(4) 海士岬沖断層帯と羽咋沖東撓曲の運動の検討結果の妥当性確認

コメントNo.82の回答

[3-5] 海士岬－笹波(東部)－能登北岸－NT2・NT3断層帯と 羽咋沖西撓曲の連動の検討結果

【海士岬沖断層帯と羽咋沖西撓曲の連動の検討結果(位置図, 連動評価フロー)】

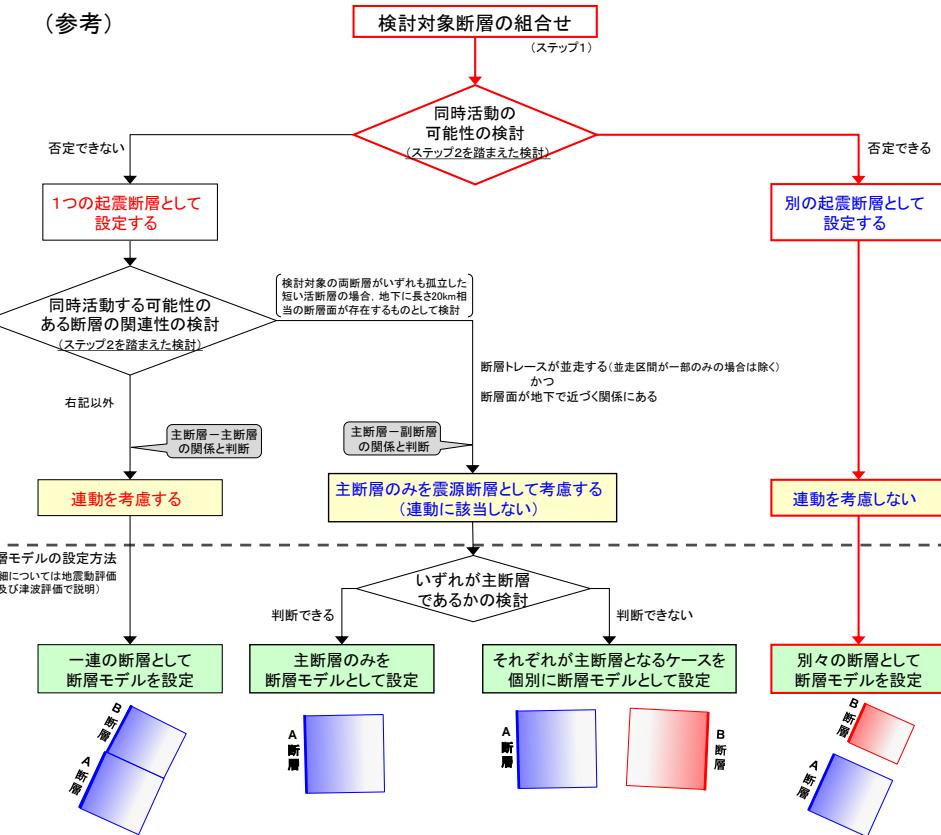
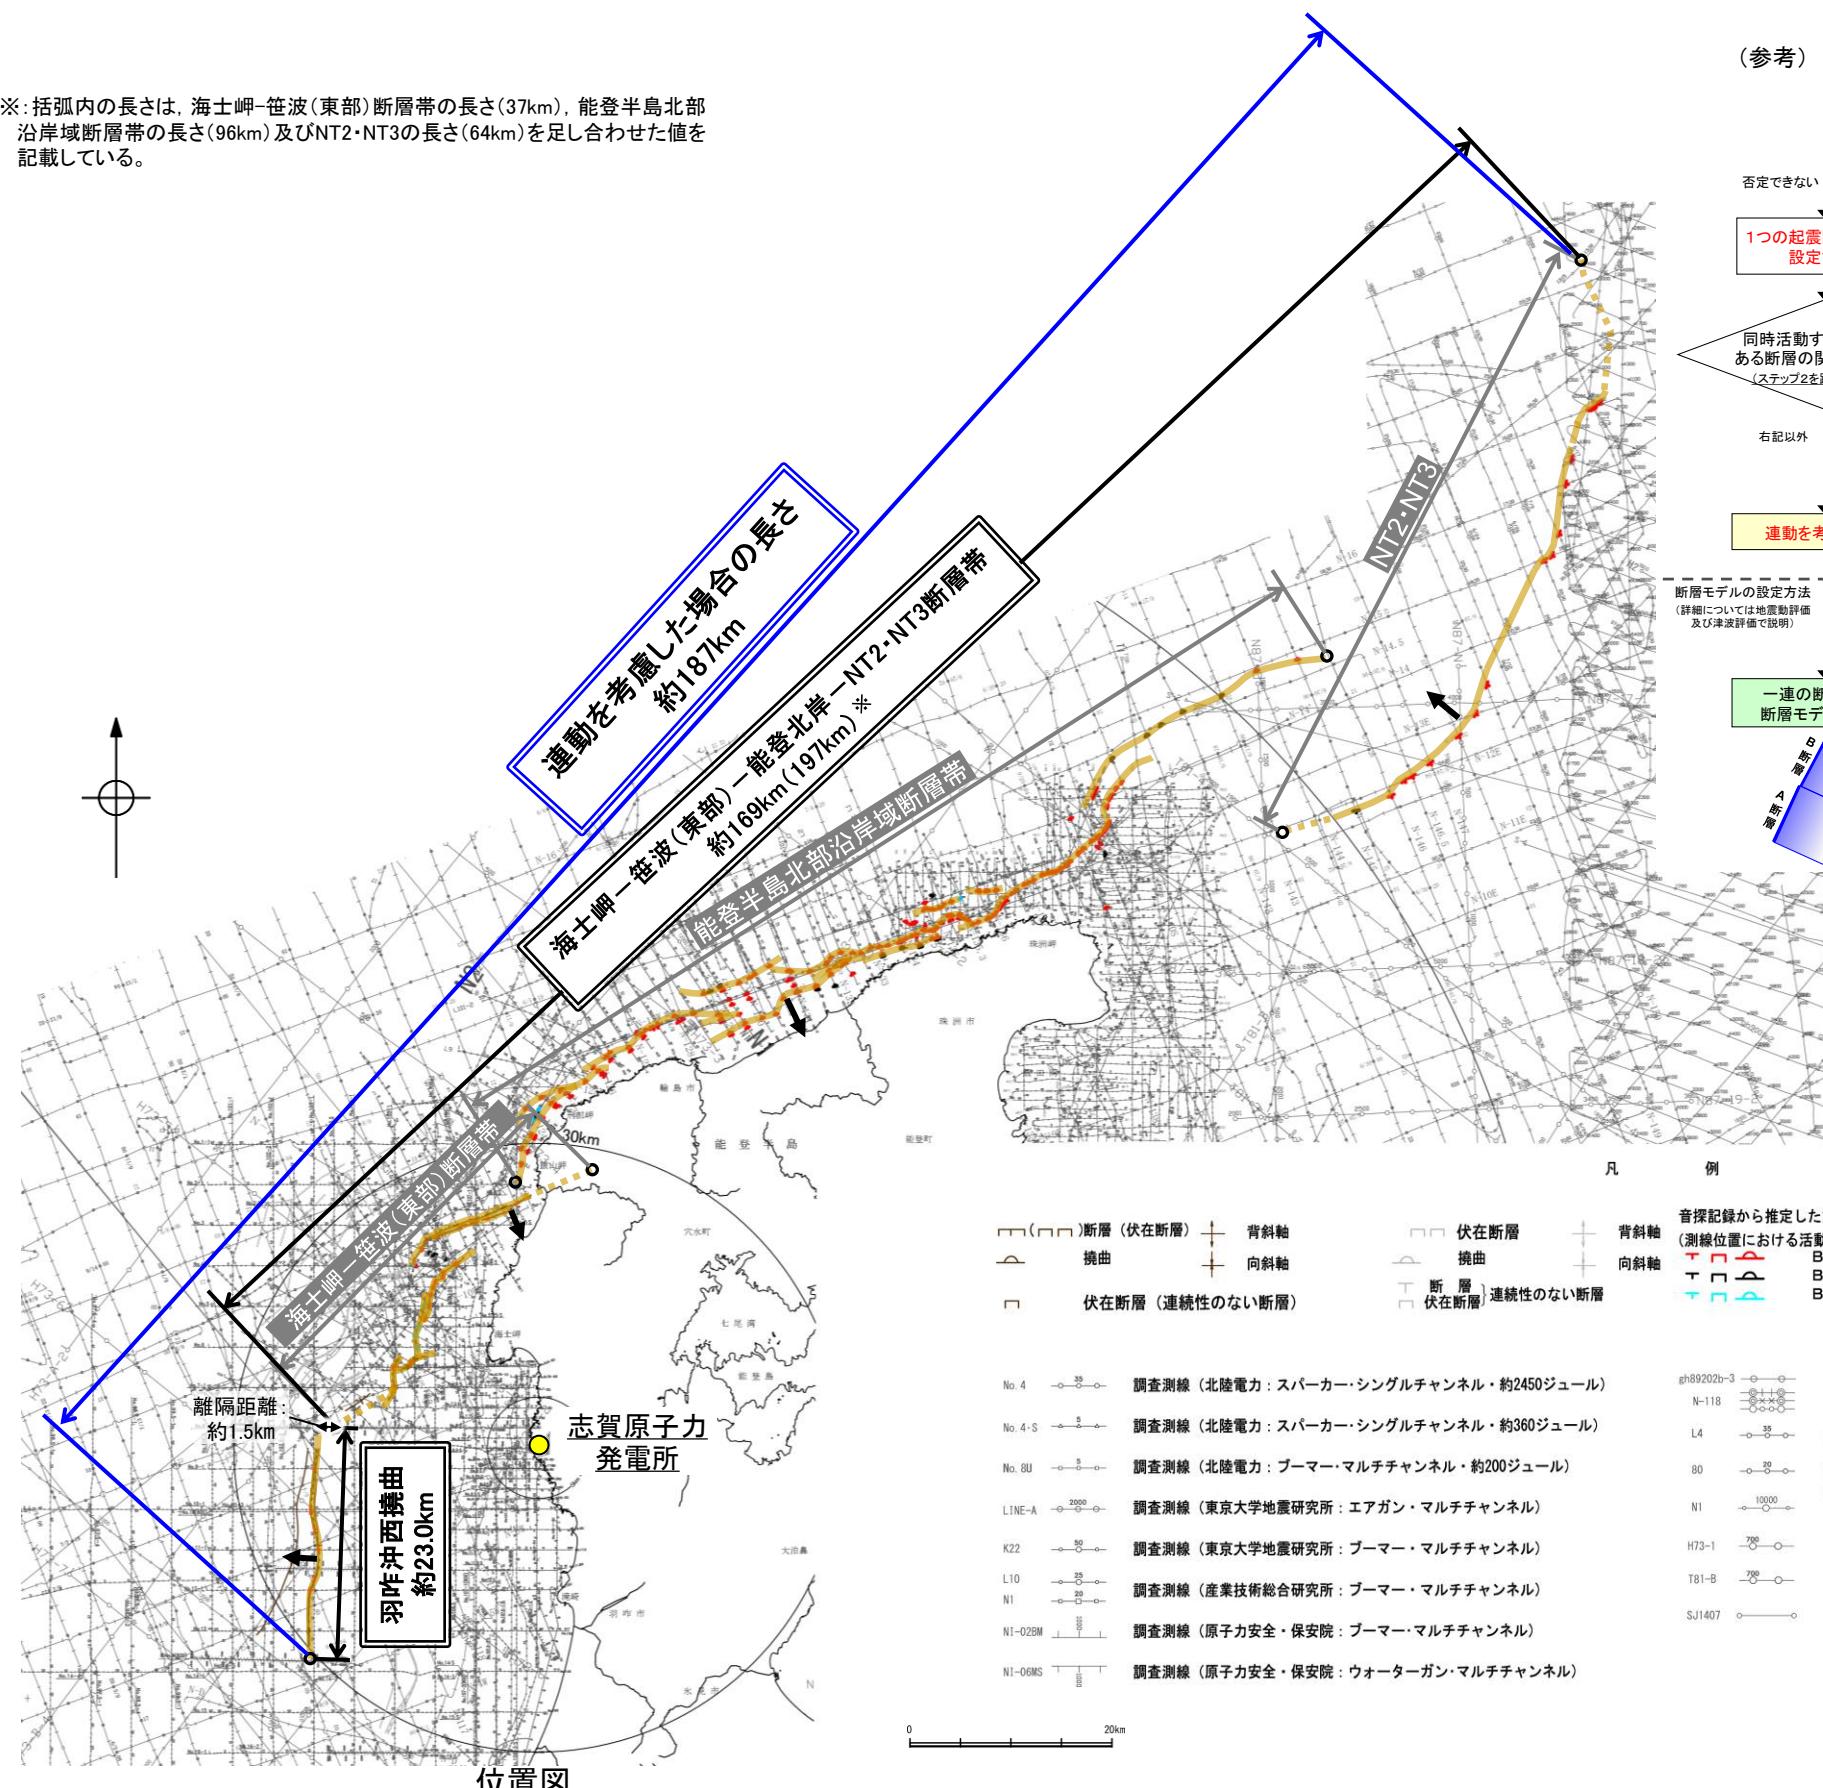
○検討対象とする断層の組合せとして抽出した海士岬-釜波(東部)-能登北岸-NT2・NT3断層帯と羽咋沖西撓曲について、「当社の運動評価の検討方法」※に基づき、同時活動の可能性の検討を行った。検討にあたっては、近接して分布する海士岬沖断層帯と羽咋沖西撓曲を検討対象とした。検討結果は以下のとおり。

同時活動の可能性の評価		<p>[評価結果]</p> <p>・検討の結果、海士岬沖断層帯と羽咋沖西撓曲は、ひずみ集中帯内でほぼ一線に近接して分布する(②, ⑪)ものの、同時活動を考慮した文献はなく(①)、両断層間に連続する背斜構造は認められない(⑥)。また、両断層は端部付近の走向差が大きく、断層面の傾斜方向が異なり、断層面が地下で離れていく関係にある(③, ④, ⑤, ⑩, ⑪)。さらに、上盤の隆起が反対側に分布し(⑨)、境界付近を境に南北で地質構造、D層の分布状況及び重力異常分布が大きく異なる(⑦, ⑧, ⑬)。B₁層基底の変位量分布からは、両断層が少なくとも後期更新世以降に一連で活動した傾向は認められない(⑮)。</p> <p>・以上のことを踏まえ、総合的に評価した結果、海士岬沖断層帯と羽咋沖西撓曲は、同時活動する可能性はないと判断し、運動を考慮しない。</p>

○運動の検討の結果、海士岬沖断層帯と羽咋沖西撓曲の運動を考慮しないことから、断層モデルについては、海士岬-釜波(東部)-能登北岸-NT2・NT3断層帯と羽咋沖西撓曲を別々の断層として設定することとする。

(2) 海士岬沖断層帯と羽咋沖西撓曲の同時活動の可能性の検討 -文献調査-

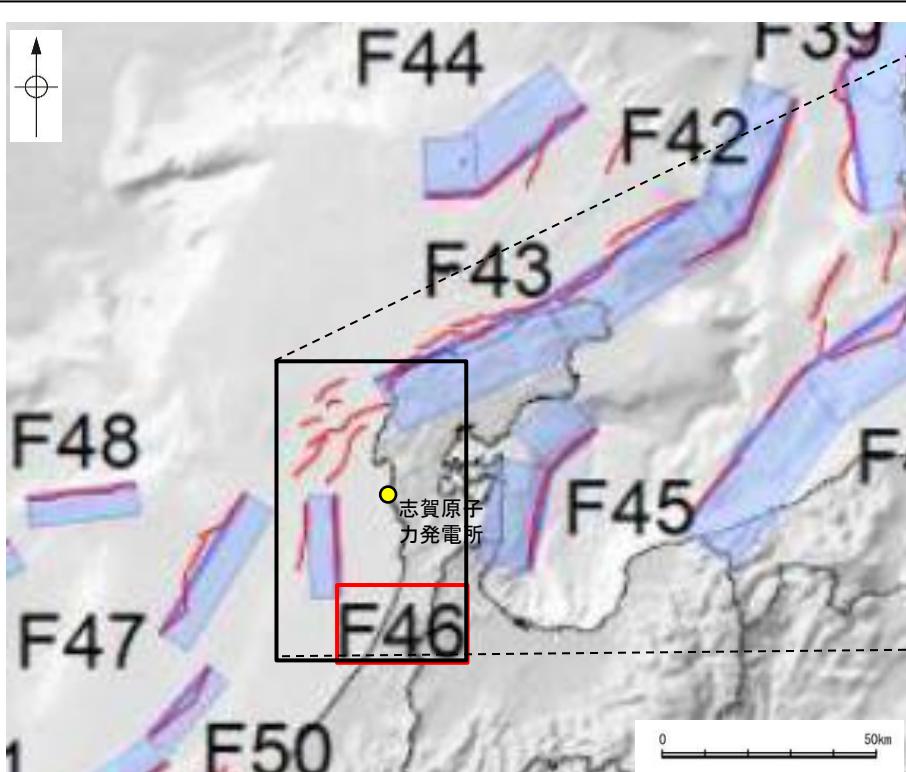
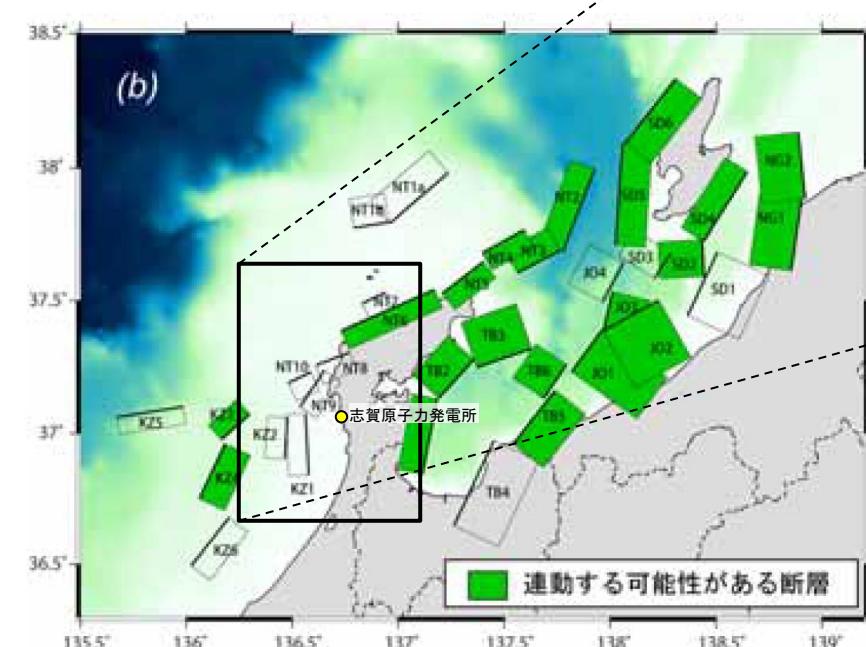
コメントNo.82の回答

○海士岬沖断層帯と羽咋沖西撓曲の運動に関する文献調査を行った。

○国交省ほか(2014)は、海士岬沖断層帯に対応する海底断層トレースと羽咋沖西撓曲に対応する海底断層トレースをグルーピングしていない(左上図)。

○文科省ほか(2016)は、海士岬沖断層帯に対応するNT9と羽咋沖西撓曲に対応するKZ2の運動を考慮していない(右下図)。
